Rapport de contrôle d'installations électriques à basse et à très basse tension

RÉF. 29/2026/77667/D01:1

DATE DU CONTRÔLE 27/07/2026 (11:00 - 11:50) **AGENT VISITEUR** François Colson
ADRESSE DU CONTRÔLE Wisembach 67 - 6637 Fauvillers **TYPE DE CONTRÔLE** Visite de contrôle (6.5.)

Adresse de l'installation Wisembach 67 - 6637 Fauvillers
Type de locaux Unité d'habitation (maison)
Objet du contrôle Demande dans le cadre d'une vente
Propriétaire Marc Schouw
Responsable des travaux Marc Schouw
Dérogations applicables/appliquées Installations électriques domestiques ancien RGIE (8.2.2.)

Schéma(s) unifilaire(s) de l'installation

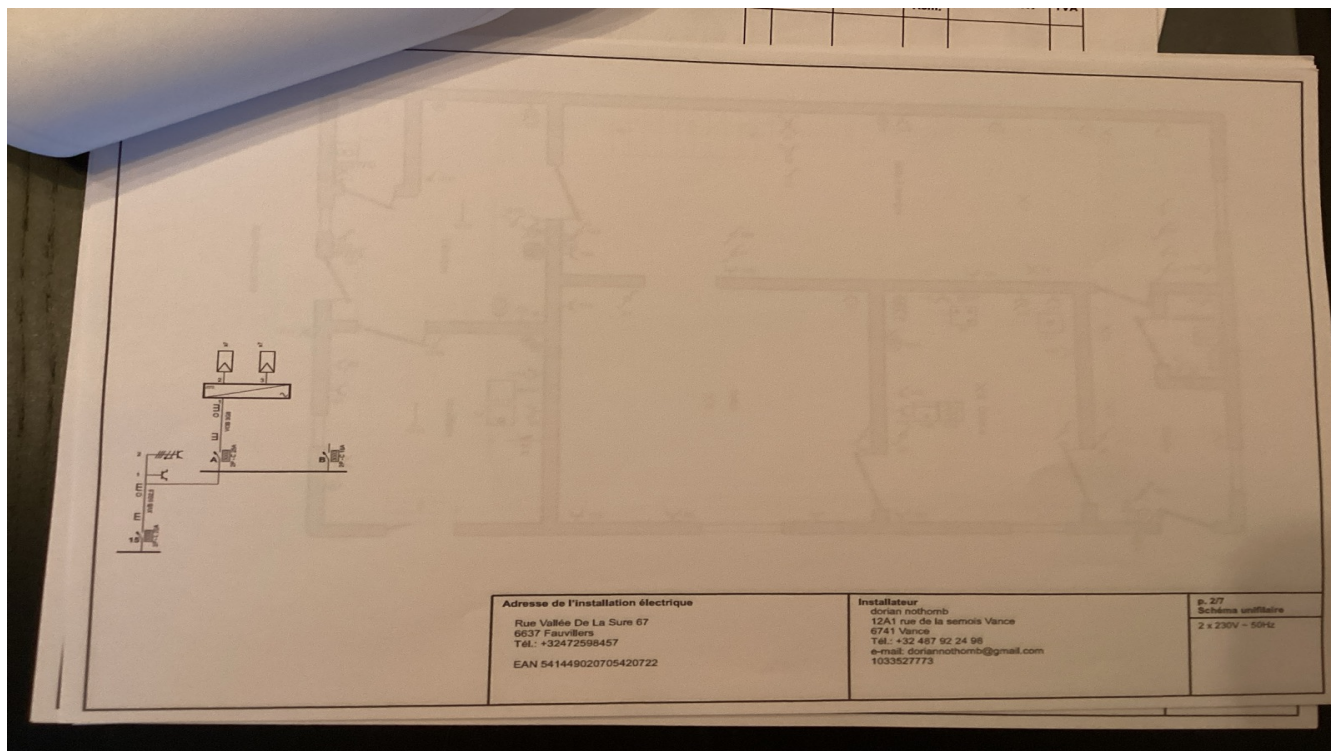
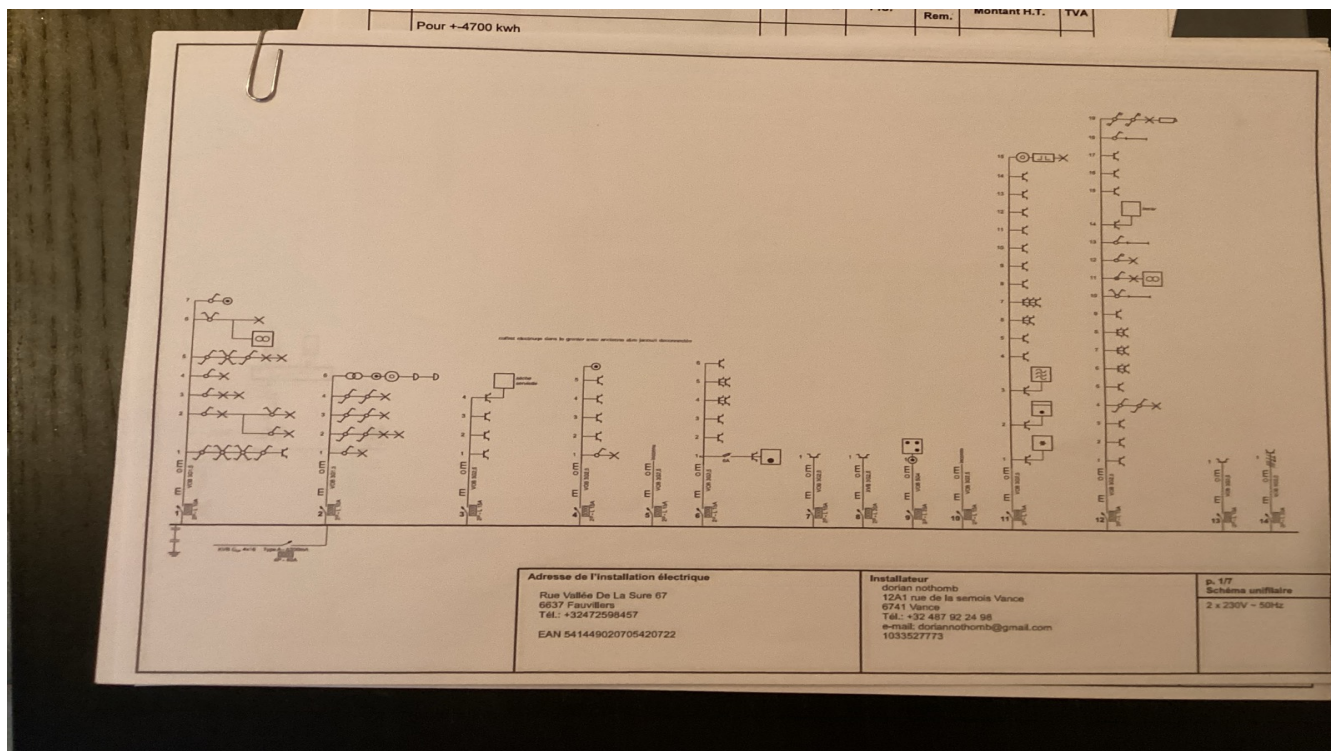
Conformité schéma(s) unifilaire(s) et plan(s) de position	Pas OK	Nombre de tableaux	2	Nombre de circuits	13+2
Description tableau(x) voir plan(s) dans annexe(s)					
Les fondations datent	D'avant le 1/10/1981	Dispositif différentiel de tête	ID - 40A - 300mA - type AC - test OK		
Type d'électrode de terre	Piquets	Dispositif différentiel supplémentaire	absent		
Résistance de dispersion de la prise de terre (Ω)	58,8	Fixation/Etat/Détérioration matériel	Pas OK		
Conformité des liaisons équipotentielles et des PE	Pas OK	Contrôle visuel appareils fixes et/ou mobiles	OK		
Test de continuité	Pas concluant	Protection contre les contacts directs	OK		
Contrôle boucle de défaut	Concluant	Résistance générale d'isolement (MΩ)	8,69		
Protection contre les contacts indirects	Pas OK	Adéquation DPCDR – prise de terre	Pas OK		
		Adéquation protections surintensités – sections	OK		
Le ou les socles de prise en défaut sont localisés dans		la cuisine

- Les schémas unifilaires et plans de position ne correspondent pas à la réalité. - 3.1.2.;6.4.6.;6.5.7.;9.1.2.
- Un dispositif de protection à courant différentiel-résiduel à haute ou très haute sensibilité ne protège pas comme il se doit certains circuits où l'eau est présente (facteur d'influences externes AD2 ou plus = locaux humides). - 4.2.4.3.
